검 토 의 견 서

공 사 명	남부순환로(개봉1동사거리주변)평탄화공사		
검토건명	기존시설물(가교, 하수Box) 안전점검 실정보고		
관련문서	삼일(남부)제2019-118호(2019.05.17)	작성자	김 정 근 (인)
검토일자	2019. 05. 20.	확인자	이 영 모 (인)

2) 기존하수Box 사용성 비교검토

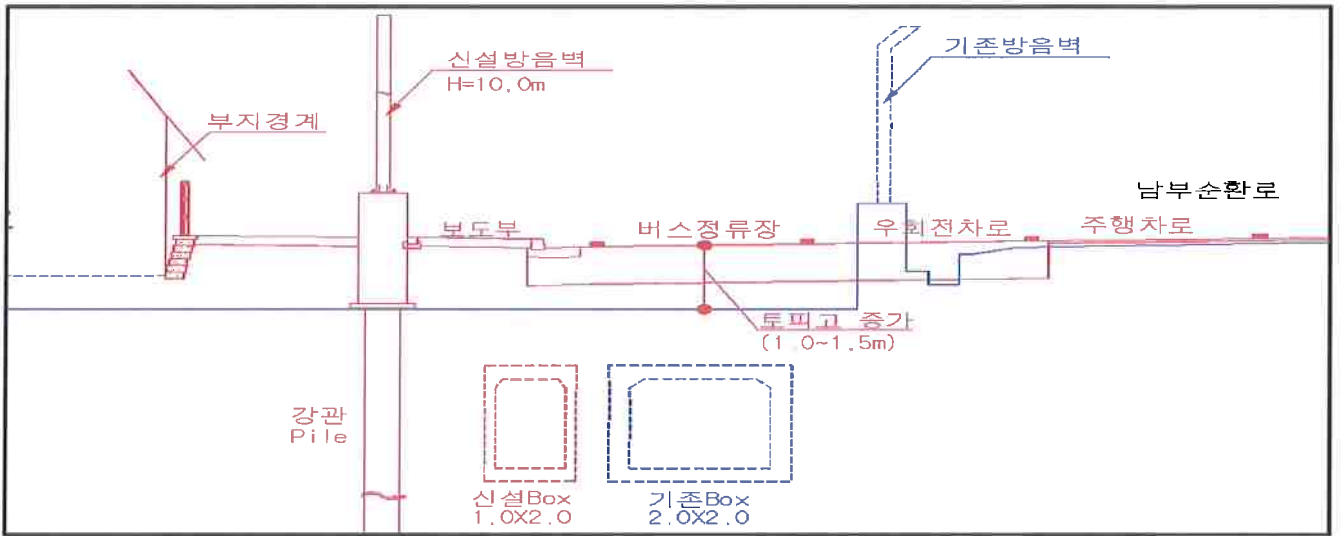
- 신설옹벽 기초에 저촉되지 않아 유용이 가능한 기존하수BOX 68m구간의 남부순환로 확장에 따른 기존 수로Box의 사용여건 변경(보도하부→차도하부, 토피고 1.0~1.5m 증가)으로 안전성 검토를 위한 정밀안전진단 실시필요

구 분		기존Box 사용(안)	철거 후 신설(안)		
하수Box 검토 (Box 68m)		- 기존 하수Box(2.0x2.0)를 유용 + 추가PC Box(1.0x2.0)신설 (부족한 통수단면 확보)	- 기존Box(2.0x2.0) 철거 → 신설Box(2.5x2.0) 설치		
Box 신설	안전진단 Box 68m	52백만원	기존 Box 철거	가시설	250백만원
	단면보수	95백만원(첨부참조)		구조물 철거	38백만원
	신설Box 1.0x2.0	20백만원		폐기물 처리	9백만원
신설Box 2.5x2.0				92백만원	
개략공사비		167백만원	389백만원		
검토(안)		○ ※ 신설(안)보다 개략공사비 222백만원 절감가능

관련근거		검 토 의 견	비고
토질 분야 기술 지원 기술 인	남부감 제2018-030호 (2019.02.21)	1) GTB 가설교량의 사용기간 연장시 교대 A1의 '말뚝연직 지지력' 을 제외하고 영구안전율 적용시 허용기준치이내 이므로 안전할것으로 판단됨. 2) A1의 연직지지력은 영구안전율(Fs=3.0)적용시 허용지지 력 미만이나, 동재하시험결과 허용지지력을 확보하므로 안전할 것으로 판단됨.	
보완 설계 자	동일(구조) 제19-1175호 (2019.05.08)	1) 수리검토결과 개봉배수분구 하수관로 종합정비 사업 실 시설계 관로 유로변경(관로1→관로4) 미시행시 현재 하수 박스(2.0x2.0)의 통수능력은 부족한 것으로 판단됨. 2) 통수능력 확보 및 경제성 확보차원에서 남부순환로 확장 시 미 저촉구간에서는 현재 하수박스(2.0x2.0)를 활용하 고 신설 하수박스(1.0x2.0)를 추가로 병력설치하는 방안 이 합리적이라 판단됨.
